改善箇所説明図

基準不適合の内容

図：左ハンドル車

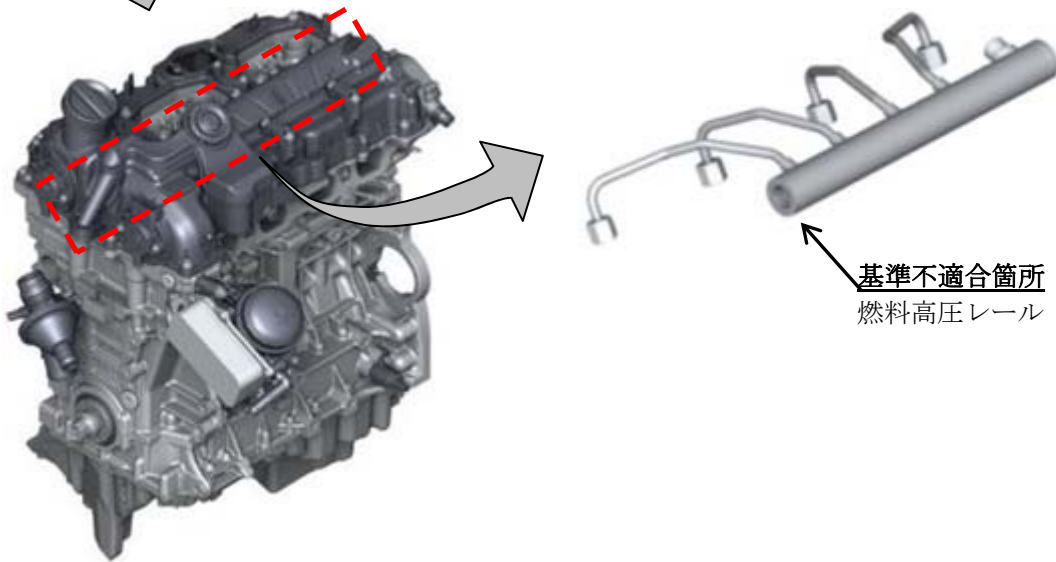
燃料配管において、製造時の洗浄が不適切なため、配管表面に酸化皮膜が残留し、接着剤であるロウ材の接着が不良となっているものがある。そのため、そのままの状態で使用を続けると、燃料の圧力によって配管接続部及び配管端部のロウ材に亀裂が発生し、最悪の場合、燃料が漏れるおそれがある。

全車両、燃料高圧レールを良品と交換する。
